PRÉFET DE LA RÉGION  
NORD – PAS-DE-CALAIS  
PICARDIE

**PROJET DE CRÉATION D'UN PARC ÉOLIEN  
DÉPOSÉ PAR LA SOCIÉTÉ CITA**

**AVIS DE L'AUTORITE ENVIRONNEMENTALE  
SUR L'ETUDE D'IMPACT ET L'ETUDE DE DANGERS**

Implantation  
du projet

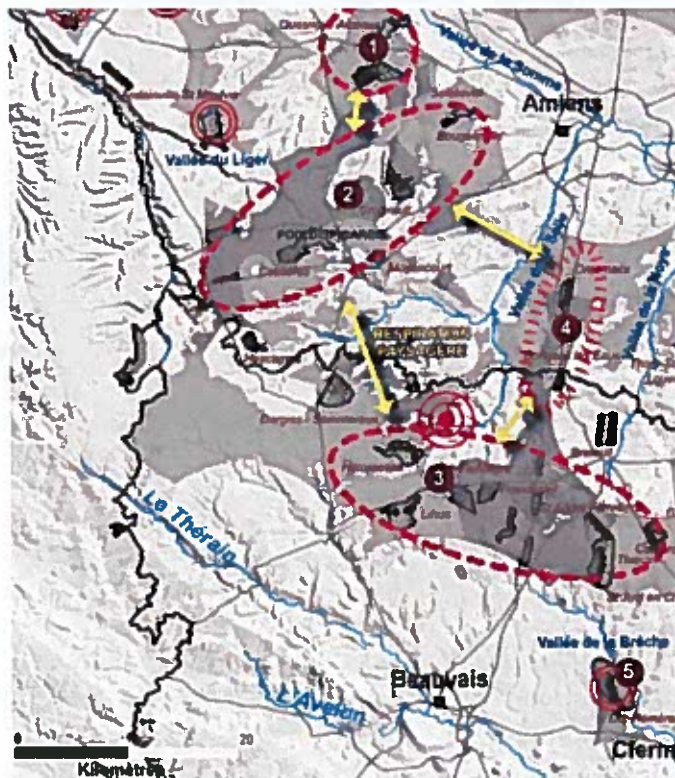
S'agissant de la prise en compte du SRE, l'étude justifie la non conformité du projet au schéma (page 143 de l'étude d'impact) au motif que le site d'étude se trouve à la limite de la zone 3, zone déjà fortement investie par les parcs éoliens existants. Toutefois, la cartographie comporte une erreur dans la localisation du projet. Aussi, la justification n'est pas concluante par rapport aux recommandations du SRE qui préconise de ménager des espaces de respiration entre les pôles de densification et d'éviter de rapprocher davantage ces pôles par l'implantation de nouveaux projets afin de ne pas miter le paysage, de préserver les paysages les plus sensibles à l'éolien et de rechercher une mise en cohérence entre les différents projets éoliens.

*L'autorité environnementale recommande de corriger la localisation de l'implantation du projet au regard du SRE et de mieux justifier la non prise en compte des préconisations relative à la préservation d'inter-distances entre pôles de densification et entre parcs.*
